Odpowiedź na Zapytanie 50

Znak: P-M/DZZP/ 1736 / 3148 /2023

Dotyczy: postępowania o udzielenie zamówienia publicznego prowadzonego w trybie przetargu nieograniczonego na „Dostawę sprzętu medycznego jednorazowego użytku na potrzeby „Pro-Medica” w Elku Sp. z o. o. ” Znak: 2505/2023

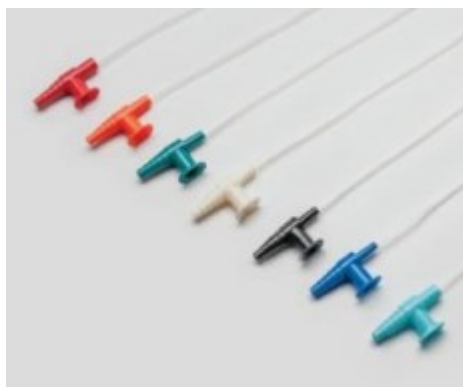
W związku pojawiającymi się zapytaniami Wykonawców dotyczącymi błędnego wymogu uznania fartucha jako ŚOI prosimy o potwierdzenie, iż Zamawiający wymaga fartucha zarejestrowanego jako wyrób medyczny. Fartuch niesterylny stosowany w środowisku medycznym ze względu na swoją konstrukcję i właściwości nie spełnia wymagań w odniesieniu do środka ochrony osobistej kategorii I. Wynika to z wymagań zawartych w Rozporządzeniu Parlamentu Europejskiego i Rady (UE) 2016/425.

Odpowiedź: Zamawiający potwierdza.
